AVIS PRÉALABLE DE L'IBPT ET DE LA RTBF

Demande d'avis sur la compatibilité de parc éolien sur la commune de TINLOT
Ma lettre 09/FRE/49768BWM/FIX/105/DIV du 19/06/2009

Votre référence : IBPT : 09/FRE/449768BWM/FIX/105/DIV
 Concerne : Le projet éolien situé à TINLOT – **Projet Electrabel** .

Zone d'implantation de 10 éoliennes Electrabel

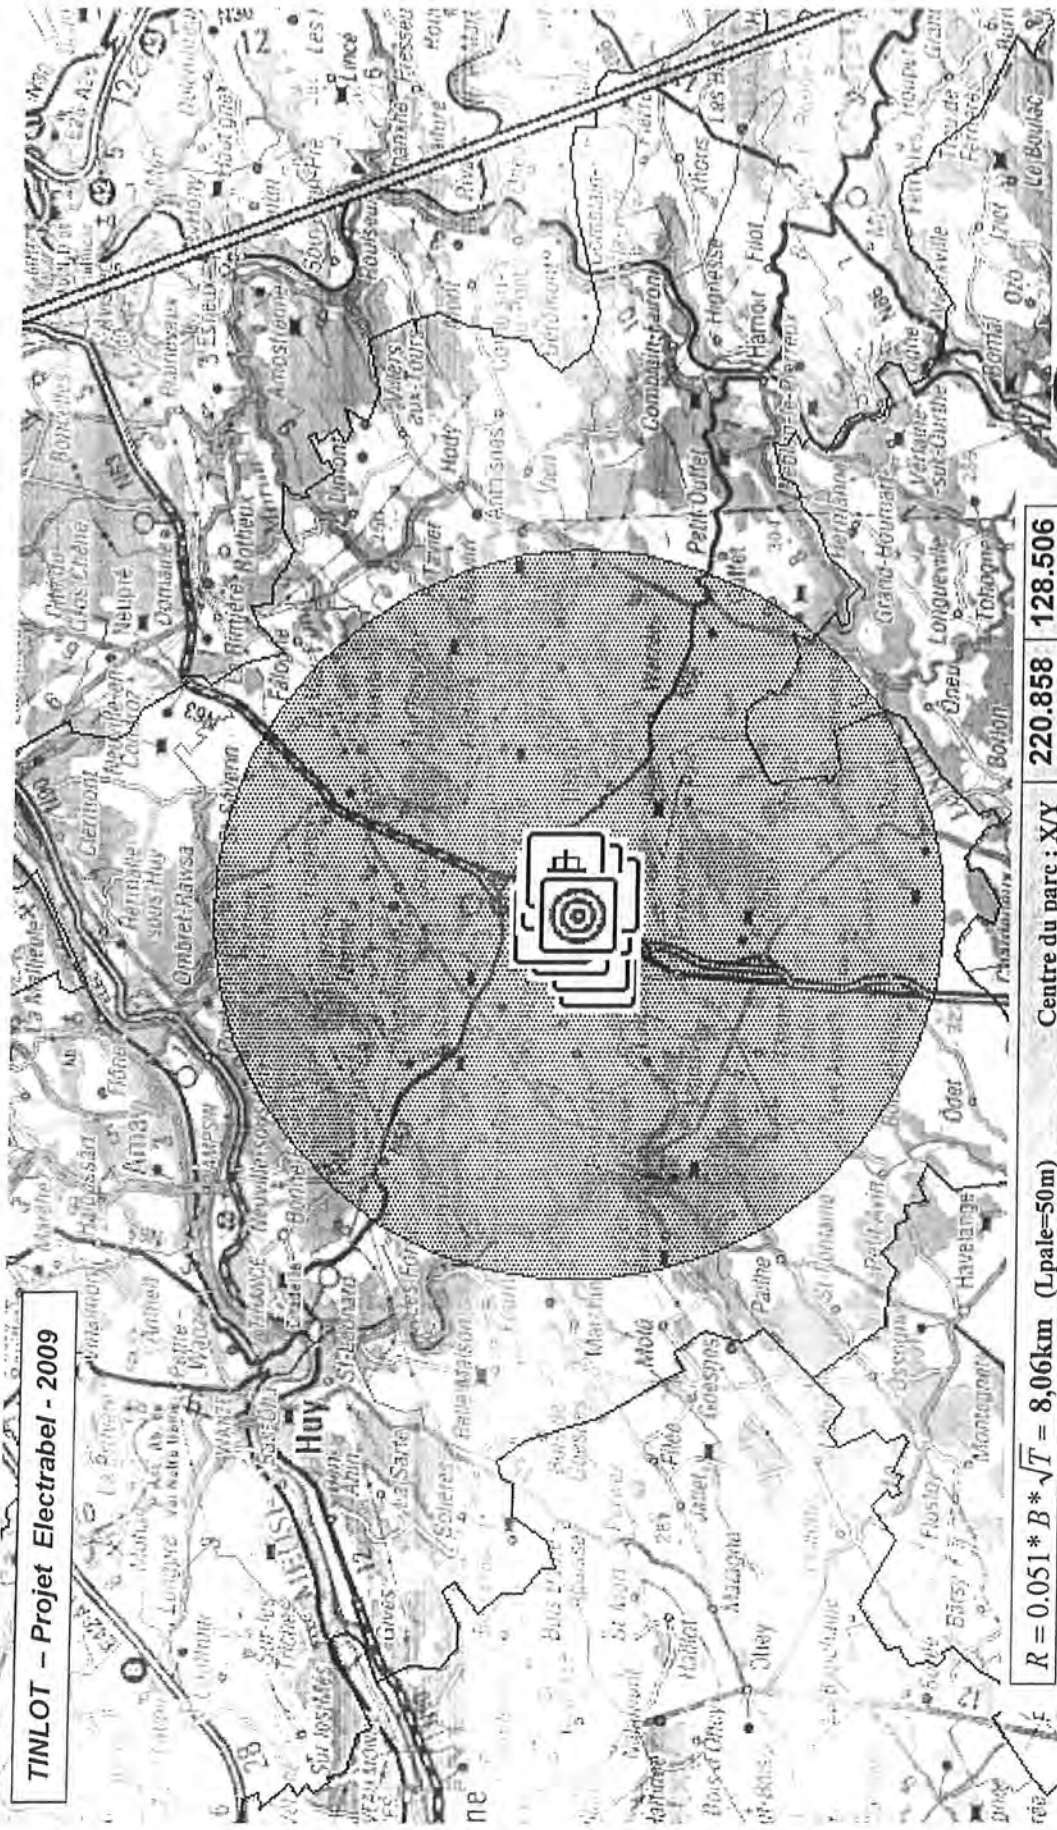
Suite à votre demande, la RTBF attire votre attention sur le respect des coordonnées et sur l'impact de ce projet sur son outil de diffusion. Le futur parc éolien situé notamment à 18 kilomètres de notre site de Liège B.A., hypothéquera la réception hertzienne analogique et numérique dans un rayon de 8,06 km depuis le centre géographique du projet. Les villes de Huy et Nandrin seront notamment concernées par des perturbations de réception de nos programmes radio et TV.

La physique ondulatoire nous rappelle tous les défauts liés aux grands réflecteurs proches et mobiles dans une zone de diffusion. L'effet Doppler est une source d'inquiétude concernant les nouveaux modes de diffusion numérique fixe et mobile. Son impact qui dépend du coefficient de réflexion et de la vitesse des pales, n'est pas encore parfaitement connu.

Communes dans la zone perturbée :

Tinlot, Clavier, Ouffet, Anthines, Nandrin, Huy et Modave
